CIRCULAR TÉCNICA Postventa

MODELO: FSE 450 2006

ASUNTO: ADAPTACIÓN PARA COMPETICIONES EN CIRCUITOS CERRADOS

Paso 1:

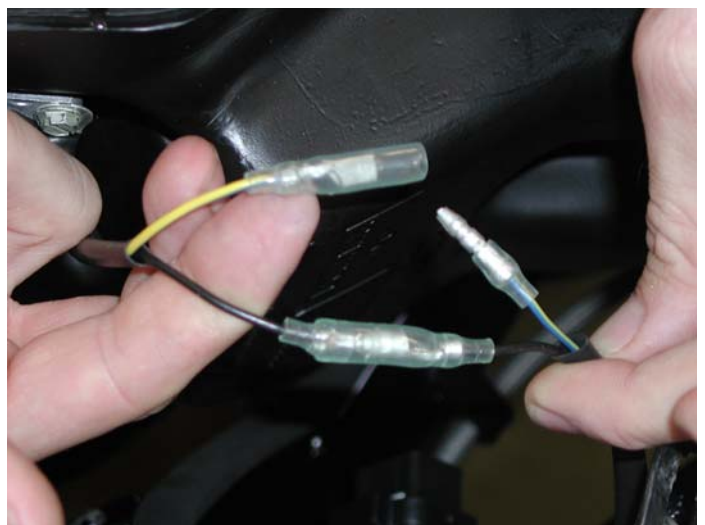
Desmontar el deposito asegurando se de que el enchufe de la centralita esta desconectado.

Desconectar el cable **amarillo // azul**, que están ubicados debajo el depósito de gasolina conectados a la centralita.

Muy importante es aislar los conectores con cinta electrica.

No desconectar los cables negros son la masa de la centralita.

Paso 3º

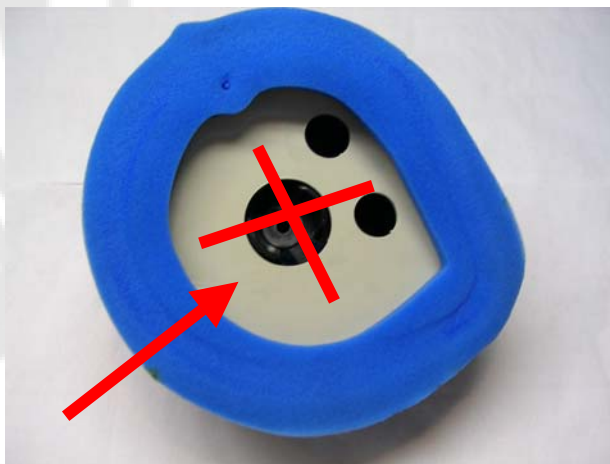
Desmontar la restricción del interior de la masa filtrante del filtro de aire.

Ref. BFS450428014 (solo agujero central)
